ID: 10775 Progetto per la realizzazione di un impianto eolico denominato "PARCO EOLICO CALTAGIRONE" di potenza nominale pari a 54,00 MW con un sistema di accumulo integrato da 36,00 MW e relative opere di connessione alla rete di distribuzione, da realizzarsi nei Comuni di Caltagirone, Mineo, Aidone, Ramacca.

Oggetto: CT_011_EOL3052 (Codice Procedura 3052) -_Progetto per la realizzazione di un impianto eolico denominato "PARCO EOLICO CALTAGIRONE" di potenza nominale pari a 54,00 MW con un sistema di accumulo integrato da 36,00 MW e relative opere di connessione alla rete di distribuzione, da realizzarsi nei Comuni di Caltagirone, Mineo, Aidone, Ramacca presentato dalla Wind Energy Caltagirone S.r.l. (il "Progetto Energy Caltagirone") – osservazioni al pubblico ai sensi dell'art. 24 comma 3 D.Lgs. n. 152/2006.

Figura 1 – Interferenza su particella 56 del foglio 24 del comune di Caltagirone

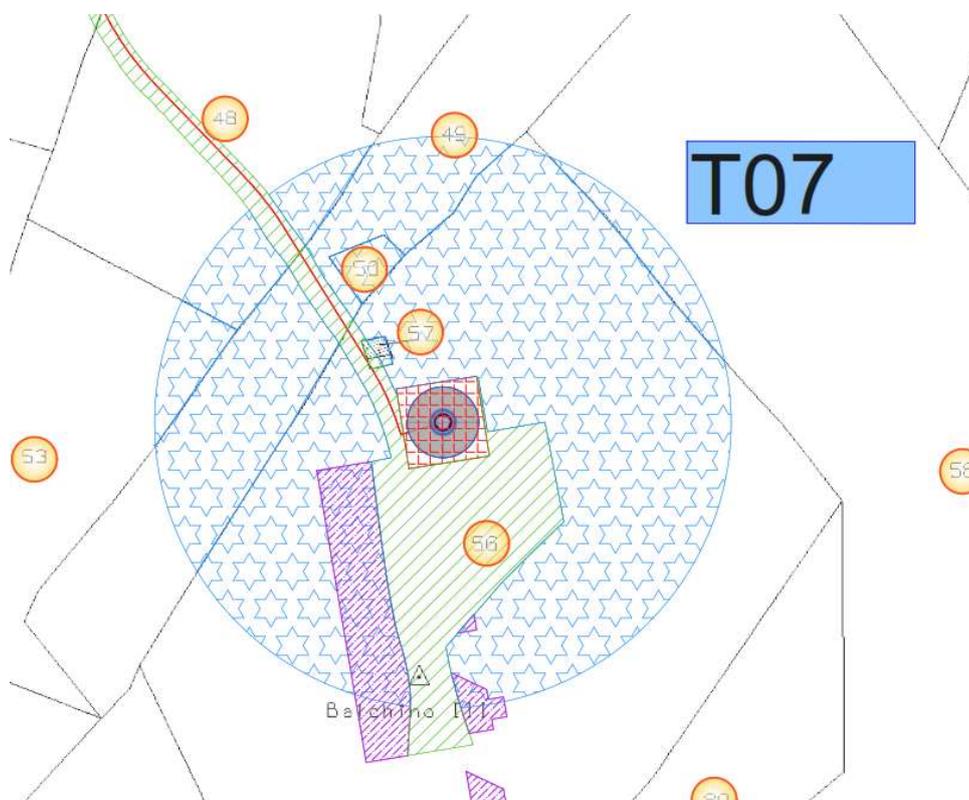
- sulla particella 56 del foglio 24 del comune di Caltagirone, di proprietà dei sig. COPPOLETTA PAOLO e MURGO ROSSELLA; su tale particella la società Wind Energy Caltagirone ha previsto, in pieno conflitto con l'impianto della ricorrente, la realizzazione di un tratto di cavidotto e relativa viabilità per una lunghezza pari a ca. 47 m; l'aerogeneratore T07 con relativa piazzola di esercizio, nonché buona parte della piazzola di cantiere;

Figura 4 - Interferenza Impianto "Caltagirone" di Wind Energy Caltagirone con Parco Eolico "Santa Chiara" di NP Sicilia 9 S.R.L.

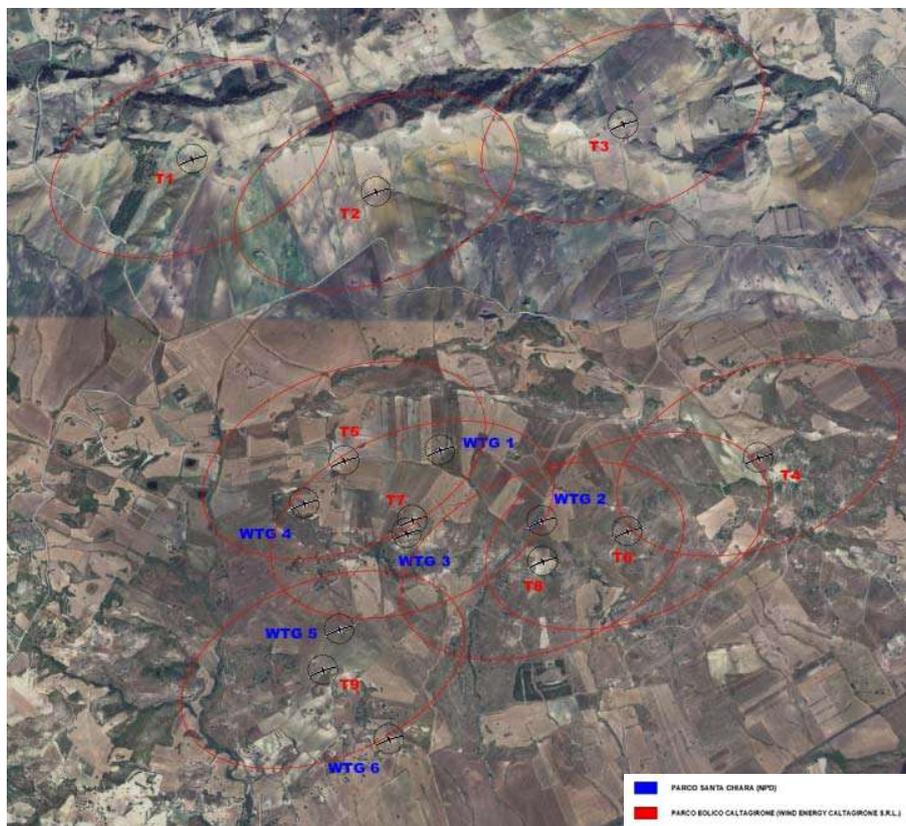
Come si può notare in figura 4, si rileva l'interferenza evidente che gli aerogeneratori denominati T05, T06, T07, T08, e T09 di Wind Energy Caltagirone determinerebbero sugli aerogeneratori WTG 1, WTG 2, WTG 3, WTG 4 e WTG 5 della NP Sicilia 9 S.R.L., posti all'interno dell'ellisse.

T0 di Wind Energy Caltagirone	WTG di NP Sicilia 9 S.R.L.
T05	WTG 4 posta a 337 m
	WTG 1 posta a 552 m
T06	WTG 2 posta a 492 m
T07*	WTG 3 posta a 83 m
T08	WTG 2 posta a 233 m
T09**	WTG 5 posta a 254 m
	WTG 6 posta a 550 m
*Si trova su F24 - P56 già contrattualizzata da NP Sicilia 9 S.R.L.	
**Parte del sorvolo e della piazzola di esercizio su F27 - P134 già contrattualizzata da NP Sicilia 9 S.R.L.

Si rammenta che, per l'analisi suddetta, si sono presi a riferimento i valori meno restrittivi della norma, per cui il mancato rispetto delle distanze è un aspetto ancora più rilevante.
